Vysvětlení zadávací dokumentace č. 1

Regenerace panelového sídliště Prievidzská, Šumperk – 5. etapa –II.

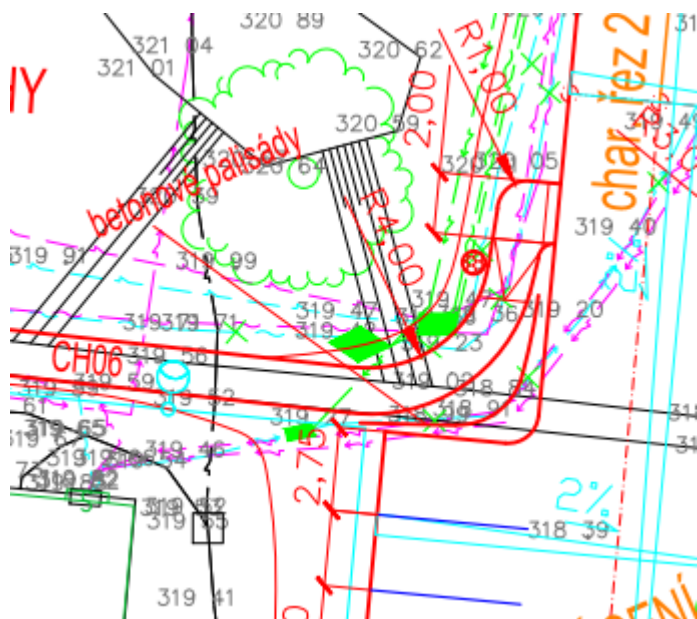
Ve výkazu výměr objekt „SO 701 Relaxační zóna“ je chyba ve výpočtu odkopávek (položka č. 1) – odkop pro relaxační zónu v tl. 300 mm, ale výkaz počítá s poloviční tl. vrstvy. S tímto výpočtem výměry samozřejmě souvisí i další položky č. 2, 11 a 4. Prosím o opravu.

Odpověď:
Zveřejňujeme opravený výkaz výměr.

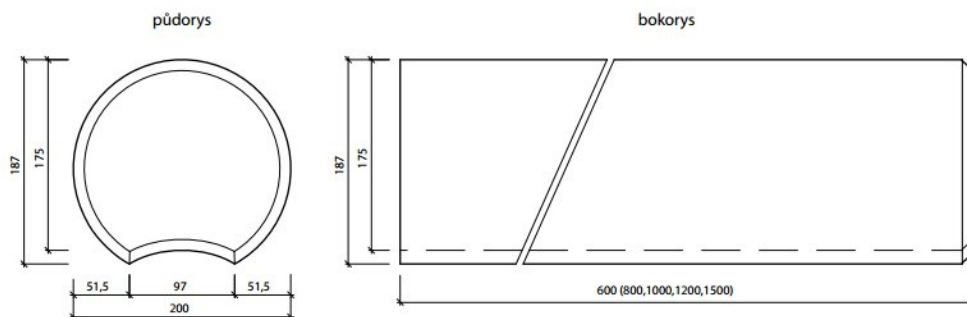
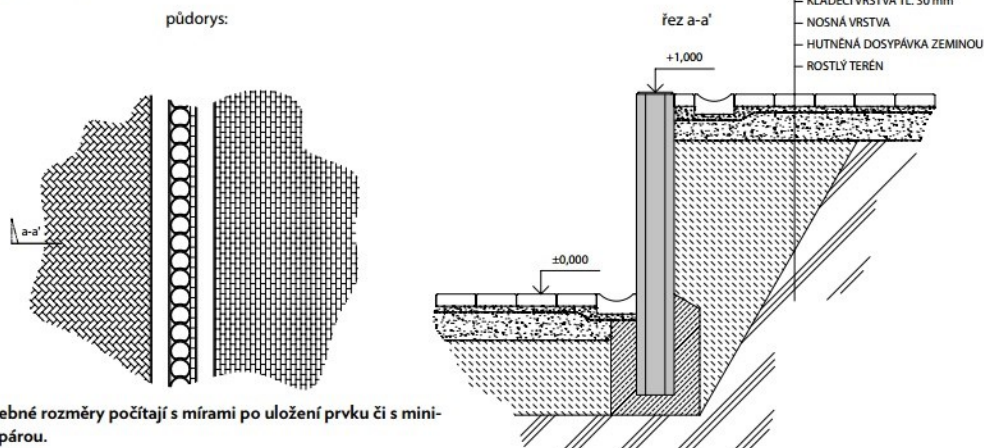
Mohl by zadavatel uvést, kde přesně budou použity palisády v celkové délce 10,0 m? V PD nelze tento údaj vyhledat. Mohl by zadavatel zveřejnit řez v místě osazení palisád?

Příklad vzorového řezu palisády od výrobce – bude upřesněno dle výběru výrobku žadatele a technických listů samotného výrobku.

Skladebné rozměry - tvar výrobku:

Příklady vzorových skladeb:

VÝŘEZ OPLOCENÍ HŘIŠTĚ

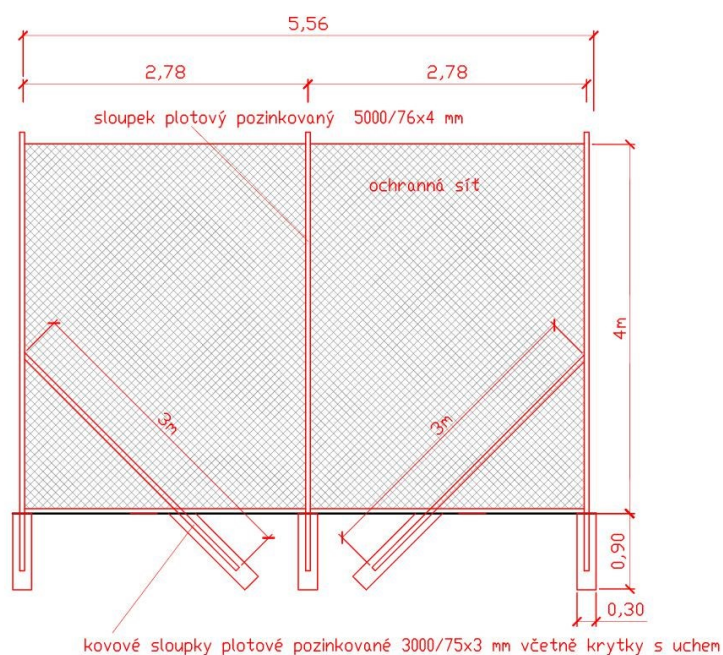
Prosím o opravu VV (objekt SO 702 Hřiště), kde je uvedena pouze dodávka 28 kusů pětimetrových vzpěr, ale chybí položka montáže a hloubení jam pro patku vzpěry. Dále prosím o zveřejnění výkresů, kde by bylo podrobněji specifikováno osazení oplocení nového hřiště s umělou trávou (pohledy a řez). Z předložené situace není jasné, jak budou pětimetrové vzpěry osazeny.

Zveřejňujeme opravený výkaz výměr. Jsou navrženy vzpěry o celkové délce 3m - viz VV.

Vzorový řez výřezu oplocení hřiště:
